Progetto: Richiesta di A.U.A. Conceria San Biagio S.r.l. per rinnovo autorizzazione scarico

**Integrazione documentale Quadro Ambientale – “Caratterizzazione
dell’impatto sulla Viabilità”**

**Proposta di riqualificazione accesso esistente lungo la Strada
SP 79**

Fig.1-proposto di riqualificazione accesso

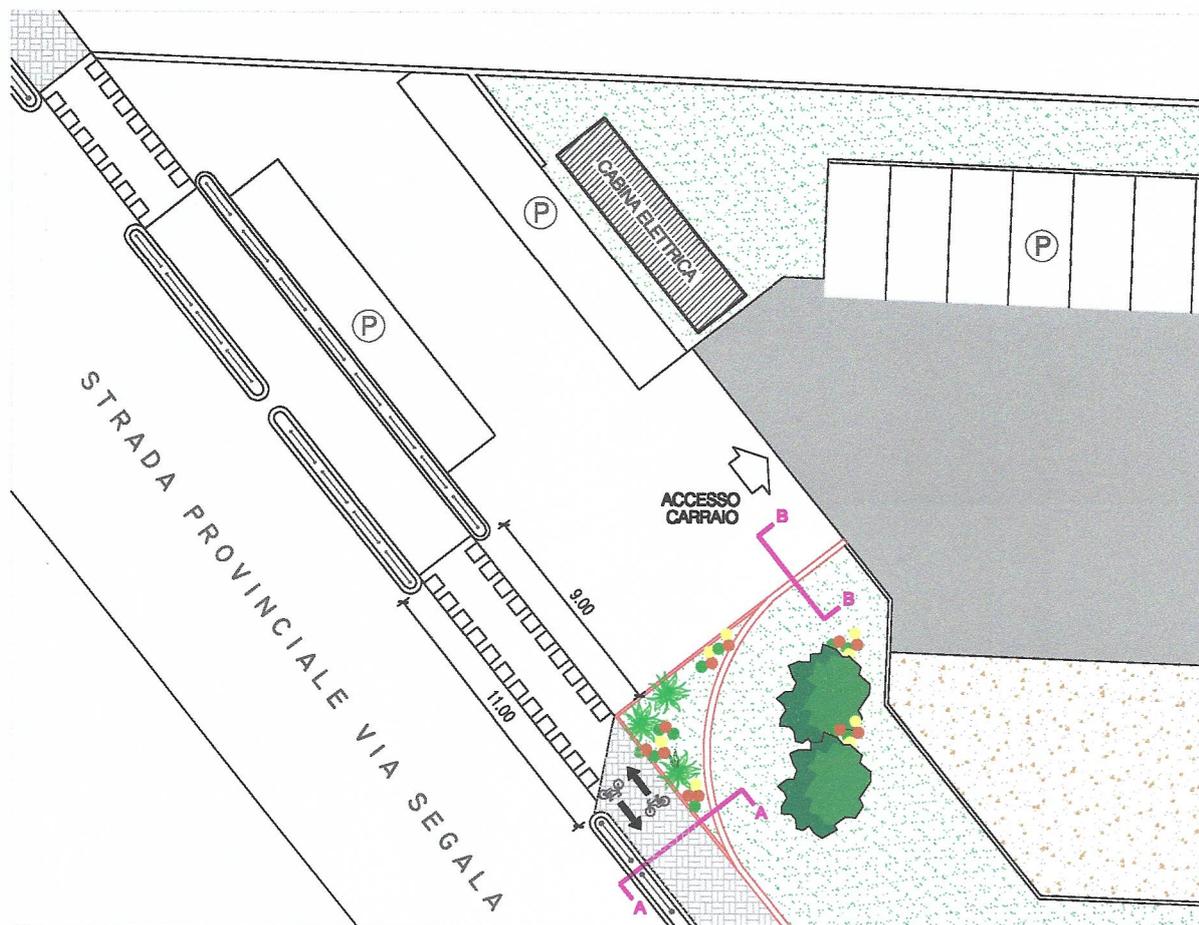
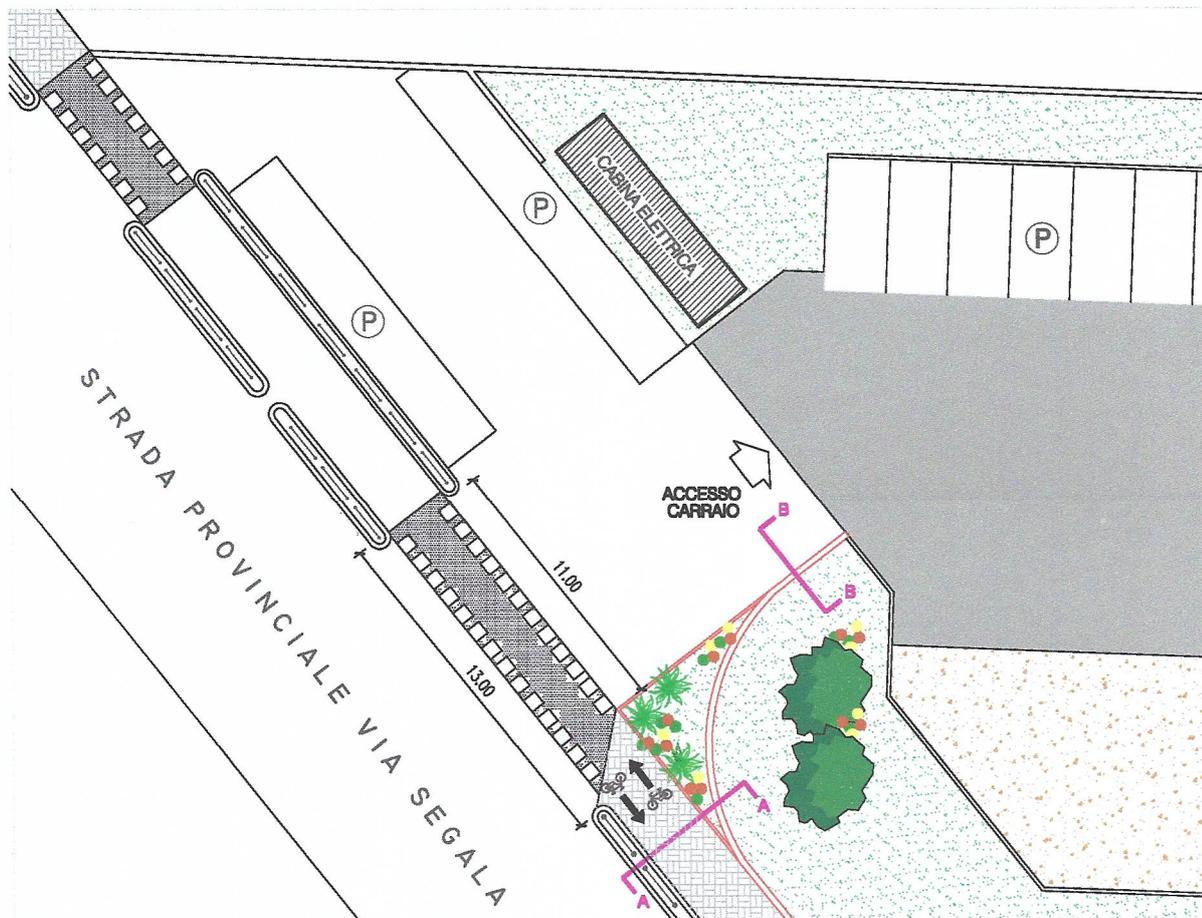
- risulta di difficile attuazione prevedere per i mezzi pesanti un accesso con entrata ed uscita separata senza l'eliminazione dei parcheggi pubblici presenti in tale area;
- la rimozione di due cordoli, consentirebbe un netto miglioramento nell'uscita dei mezzi dall'accesso della SP71 "Zermeghedo" di via Segala, portando la distanza complessiva dei cordoli prospicienti la pubblica via da 11 m a 13 (vedi tavola allegata);

l'azienda propone quale misura di riqualificazione dell'accesso aziendale lungo la SP 79 di Via Segala (comune di Zermeghedo) la rimozione delle due transenne proteggi pista ciclo

pedonale al fine di allargare l'accesso esistente portandolo da 9m a 11 m per il lato interno ed a 11m a 13 m per il lato esterno prospiciente la SP 79 come indicato nella figura fig.2 seguente e nella tavola allegata.
